PLANOS DE PRODUCCIÓN FIBRA BRONZE V04

REGISTRO DE MODIFICACIONES:

DRAWN	11/12/2013	SIMUMAK					
Adrian Parro	11/12/2015	Fibra, ProSauto V04					
CHECKED		11514111054460 401					
Sergio Torremocha	11/12/2013	DWG NO:	G NO: BRZ-CON-04-FIB1		 1-FIR18		
APPROVED		Dive No.					
		REV 18	SIZE	A3	SHEET 1 OF 37

EMBELLECEDORES DE LAS MANETAS DE LA COLUMNA DE DIRECCIÓN Anotación sobre los calados del embellecedor superior BRZ-CON-V004-EMBS001 ID Ref: 1167

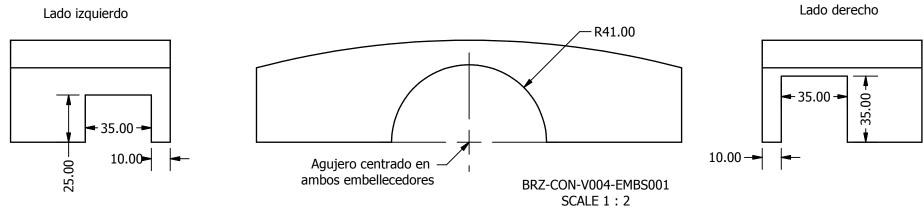
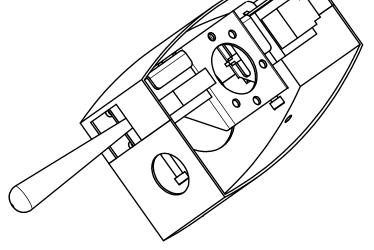
NOTA: El embellecedor superior debe tener una longitud de manera que no quede espacio entre el display y el embellecedor

Anotación sobre los calados del embellecedor inferior BRZ-CON-V004-EMBI001 ID Ref: 1168

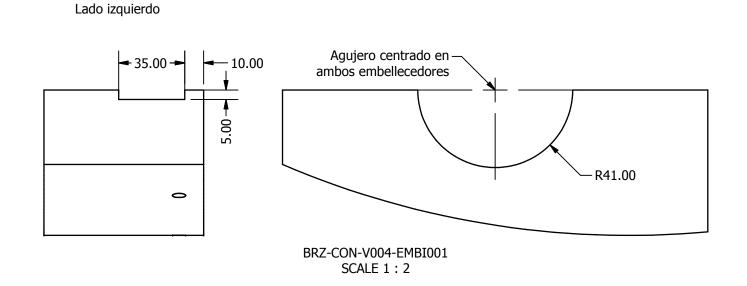
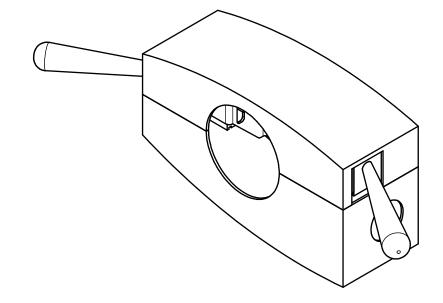
Lado derecho
